# RENESAS TECHNICAL UPDATE

製品分類	MPU & MCU	発行番号	TN-RZ*-A0065A/J	Rev.	第1版
題名	RZ/A2M グループ USB2.0 ホストモジュール 対向デバイス接続に関する注意事項		情報分類	技術情報	
適用製品	RZ/A2M グループ	対象ロット等	関連資料	RZ/A2M グループ ユーザーズ マニュアル ハードウェア編 Rev3.00 (R01UH0746JJ0200)	
		全ロット

フロー1

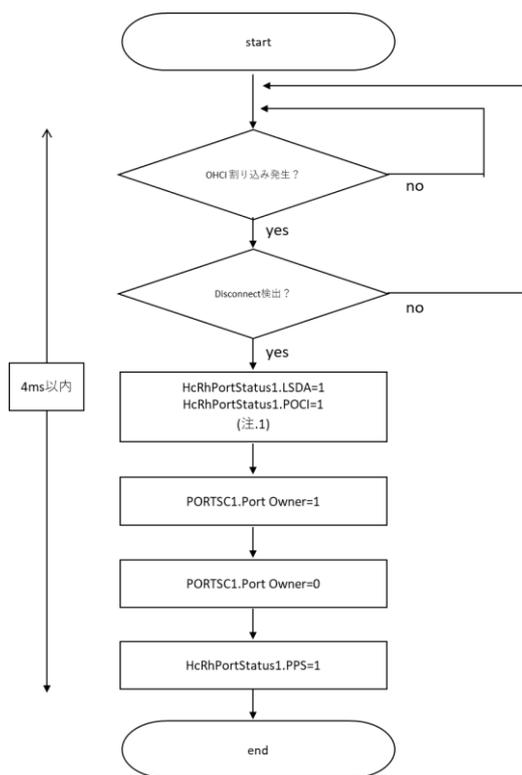
フレーム境界直前でデバイス切断が発生した場合、もしくはデバイス切断が発生した後に OHCI の Suspend 指示を実行した場合、HcRhDescriptorA レジスタの NPS (bit9)、PSM (bit8)、HcRhDescriptorB レジスタ PPCM[1] (bit17) の確認を行い、レジスタ値に対応したフローを実行して下さい。

注.1 この設定によって HcInterruptStatus.RHSC ビットが 1 になり、OHCI 割り込みが発生します。不要な割り込みのため要因(RHSC 及び CSC)をクリアのみ行い、他の処理は行わないで下さい。
